プリント基板用コネクタ 3.50mm ピッチ製品 LRレバーのデザイン変更のお知らせ

- 対象製品：
プリント基板用コネクタ B2CF 3.50LR シリーズ
プリント基板用コネクタ BL 3.50LR シリーズ
プリント基板用コネクタ BL I/O 3.50LR シリーズ
プリント基板用コネクタ BLZF 3.50LR シリーズ

Old version	New version
B2CF 3.50../180LR..		
BL 3.50../180LR..		
BL-I/O 3.50/10/180LR..		
BL-I/O 3.50/10/180LR..LED...		
BLZF 3.50../180LR..

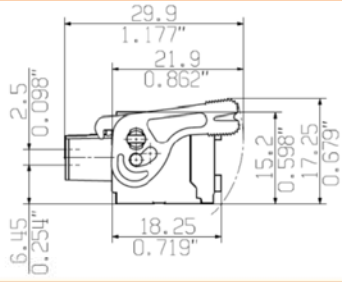
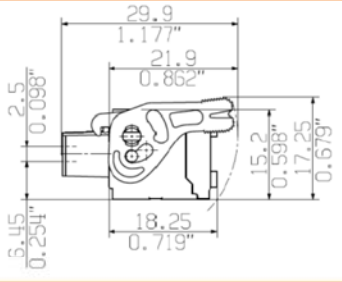
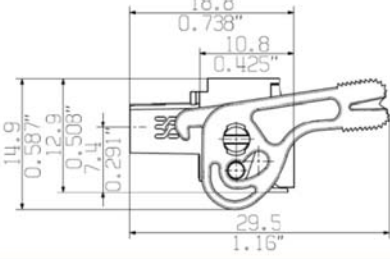
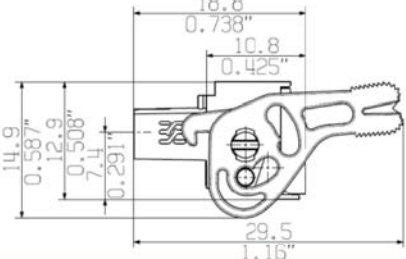
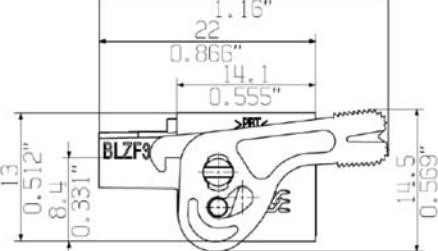
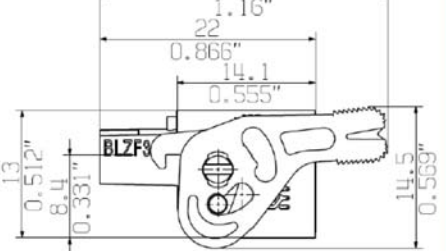
- 変更点:LR(ロック&リリース)レバーの形状変更
レバー肉抜き部の形状を変更し、レバーの強度アップ(機械強度)を行ないました。

※ その他、取付寸法、電氣的仕様、品番、型式等の変更はありません。
